最新版 推奨代替品ガイド

温度調節器

形 E 5 E K - A A 2 B

資料No. GSCC-151B

推奨代替商品 E5EC

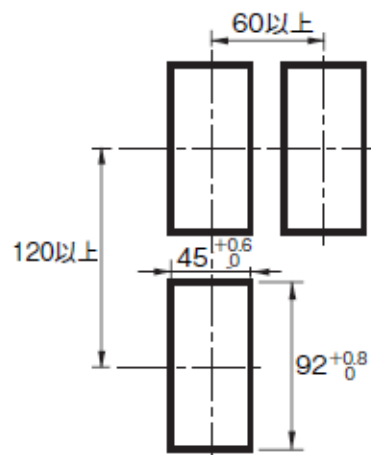
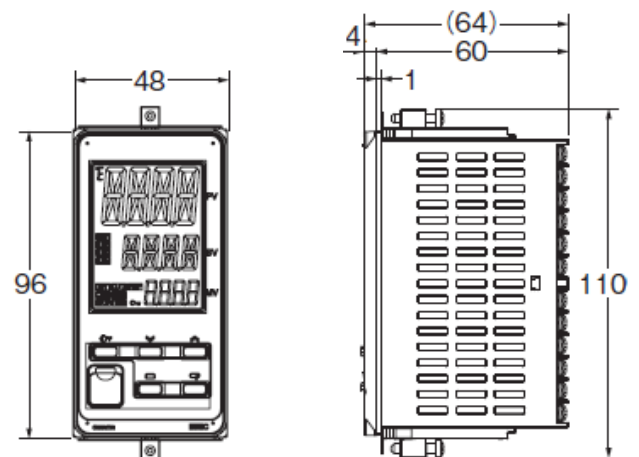
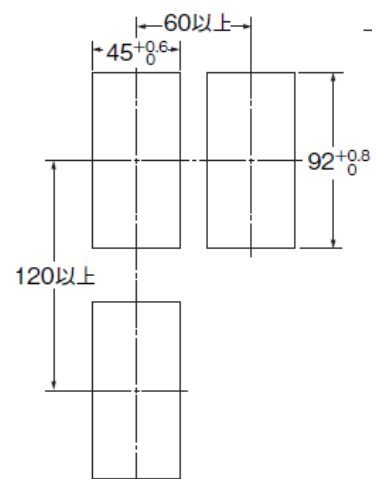
- 出力ユニット方式から内蔵出力に変わります。お使いの出力ユニットをご確認いただき、代替品をお選びください。
※出力ユニットの確認方法は、3 ページ目の補足資料①をご参照ください。
- 電圧出力 DC24V タイプの代替品がありません。代替品は DC12V 電圧出力タイプでご検討ください。
- 電流出力タイプの場合、許容負荷抵抗が 600Ω 以下から、500Ω 以下に変わります。
また、形式末尾 -013 タイプは、CT 入力がありません。ヒータ断線検知機能は、ご使用いただけません。
- SSR 出力がありませんので、SSR を外付けし、電圧出力で SSR を駆動してお使いください。（補足資料②参照）。
外付 SSR は、形 G3RZ-201SLN DC12V でご検討ください。ソケット 形 P2RF-05(別売)が必要です。
- リニア電圧出力タイプの代替品がありません。代替品は電流出力タイプに抵抗を外付けする方法でご検討ください。
※外付け抵抗の配線方法は、4 ページ目の補足資料②をご参照ください。
- 端子配置が異なります。
- 端子サイズが M3.5 から、M3 ねじに変わります。圧着端子は、M3 または M3.5、外幅 5.8mm 以下のものが使用できます。
外幅 5.8mm より大きい圧着端子をお使いの場合には、付け替えをお願いいたします。
- 温度入力かつ PID 制御でお使いの場合、P 値(比例帯)の単位が変わりますのでご注意ください。
E5EK→単位:%FS、E5EC→単位:℃(または°F)
- ドローアウトにより、製品を交換できません。

■出力ユニットの確認方法

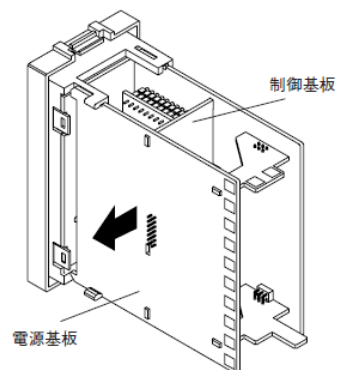
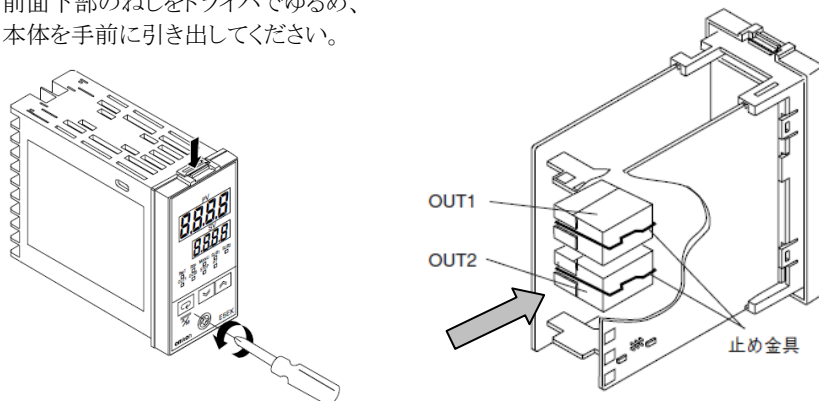
フロントパネル上面のフックを押しながら、前面下部のねじをドライバでゆるめ、本体を手前に引き出してください。

電源基板を矢印の方向に取外すと、出力ユニットの形式を確認できます。

■E53-S (SSR 出力) 使用時の代替回路案

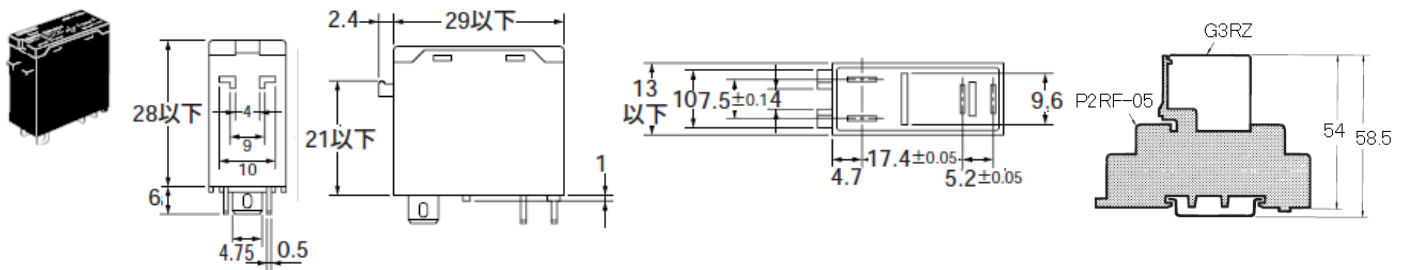
現在	代替案
E5EK 制御出力 1 (SSR 出力) : AC75~250V 1A	E5EC-QX 制御出力 (電圧出力) : DC12V 40mA G3RZ 定格負荷 : AC5~240V/DC5~100V 100μ~1.0A

G3RZ-201SLN DC12V

■E53-V3□ (リニア電圧出力) 使用時の代替回路案

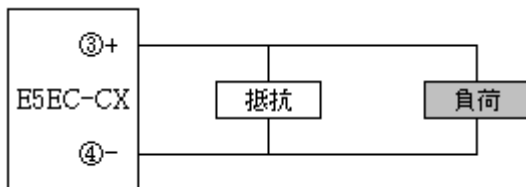
初期設定レベルの制御出力信号種別を、4~20mA (初期値) から、0~20mA に変更する必要があります。

※E53-V34 (0~10V) 使用時・・・抵抗値 500 Ω

※E53-V35 (0~5V) 使用時・・・抵抗値 250 Ω

※上記の値は、負荷の入力インピーダンス (入力抵抗) が十分に大きい場合です。

負荷の入力インピーダンスが低い (100k Ω 程度以下) 場合は、誤差が大きくなりますのでご注意ください。
